VALUTAZIONE IMPATTO AMBIENTALE EDIFICI 3A-3B PARCO COMMERCIALE "POMARI"

COMUNICAZIONE MOTIVI OSTATIVI ACCOGLIMENTO ISTANZA
A SEGUITO DI COMITATO TECNICO PROVINCIALE V.I.A. DEL 13.05.2021

<p>OGGETTO :</p> <p style="text-align: center;">OSSERVAZIONI AL PARERE N. 13/2021 ex art. 10bis</p>		TAV. N.	AM-RE 18		
		SCALA			
		DATA	Maggio 2021		
		FILE	V_20-POMARI/PB84		
REDATTORE :	<p>Ing. Giovanni Crosara Ing. Riccardo Ballerini Viale Verona, 120 36100 Vicenza (VI)</p>	REDATTORE :	<p>Dott. Forestale Cocco Giorgio Via Leonardo da Vinci, 68 36015 Schio (VI)</p>	<p>Ing. Paolo Franchetti Piazza della Vittoria, n. 7 36071 Arzignano (VI)</p>	
PROPONENTE:	<p>AGRIFUTURA S.r.l. Via dell'Economia, n. 84 36100 Vicenza</p>	PROGETTISTA:	<p>Arch. Gaetano Ingui Via dell'Economia, n. 90 36100 Vicenza (VI) Tel: 0444 961818</p>	COORDINATORE V.I.A.:	<p>Dott. Andrea Treu Ri.Pa Engineering S.r.l. Piazza del Comune, n. 14 36051 Creazzo (VI)</p>

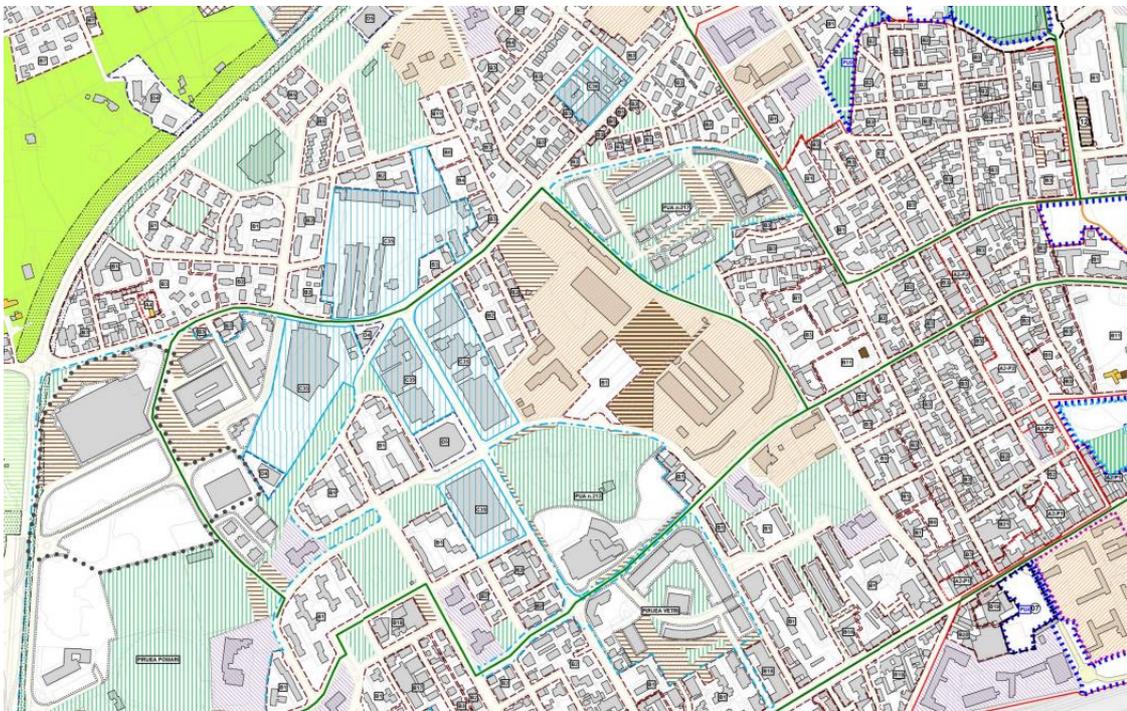
Per quanto riguarda l'**Alternativa 2a** si richiama innanzitutto quanto già inserito nelle integrazioni alle osservazioni trasmesse il 30/12/2020 e quanto ribadito nelle integrazioni trasmesse il 27 Aprile 2021 in risposta alle controdeduzioni delle memorie fatte pervenire dalle Associazioni, e in particolare la comunicazione che la proponente in data 12/02/2020 ha trasmesso via PEC al Comune di Vicenza chiedendo all'Amministrazione di proporre alcune soluzioni alternative rispetto a quanto progettato da Agrifutura nel Parco Commerciale Pomari per gli edifici 3A-3B. A tale comunicazione non è stato dato seguito nonostante continui solleciti (vedi lettera **allegato 5**).

L'**Alternativa 2a** considerata ha pertanto riguardato quella proposta da alcuni Comitati che prevede la realizzazione dell'intervento in aree considerate già compromesse e in particolare

alle aree retrostanti il Mercato Nuovo, e cioè le aree ex Magazzini Generali e ex Dogana. Si segnala peraltro che parte significativa delle aree del Mercato-Dogana sono destinate a Spazi Pubblici attrezzati e aree per edificazione di Edilizia Residenziale Pubblica.

- **Congruenza con il quadro programmatico:** l’area segnalata risulta destinata in parte ad Attrezzature, infrastrutture e impianti di interesse comune, in parte a Servizi a supporto della viabilità e in parte già ceduta per la realizzazione di edilizia residenziale e mista. L’area, pertanto, dal punto di vista della compatibilità con la pianificazione a scala comunale risulta completamente non congruente, richiedendo da una parte uno specifico cambio di destinazione d’uso e dall’altra la necessità di reperire altre aree da destinare ad infrastrutture e servizi al di fuori dell’area urbanizzata, andando così ad aumentare il consumo di suolo.

- Caratteristiche progettuali: l'intervento risulterebbe non congruente dal punto di vista progettuale in quanto difficilmente si potrebbe inserire in un contesto edilizio circostante caratterizzato da una forte antropizzazione, come evidenziato dalla figura che segue.
